## SERVICE INFO – INA 0042

### Изменения в конструкции рычага натяжителя 534 0100 20

**Артикул:** 534 0100 20

Рис. 1: 534 0100 20 – текущая конструкция

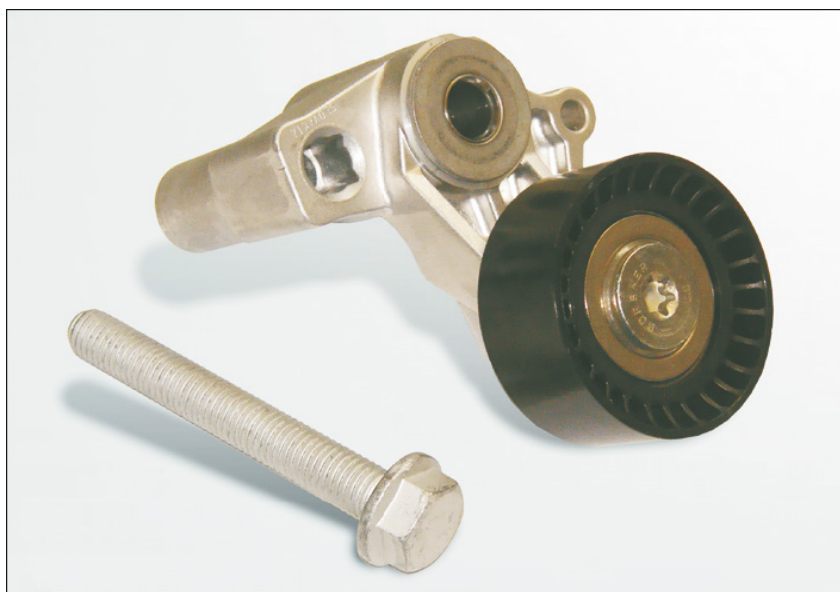
В ходе проведения непрерывных работ по улучшению продукции были внесены изменения в рычаг натяжителя 534 0100 20. Дополнительные детали, которые ранее были не закреплены (шайбы), теперь зафиксированы на рычаге натяжителя. Также были внесены изменения в крепежные болты. В течении переходного периода на складе могут присутствовать в наличии оба типа. Оба варианта удовлетворяют основным техническим требованиям и могут быть использованы без ограничений.

Только входящие в комплект новые винты могут применяться с новой конструкцией. Другие винты или винты в раннем исполнении применять не допустимо. При затягивании винтов используйте момент, предписанный автопроизводителем.
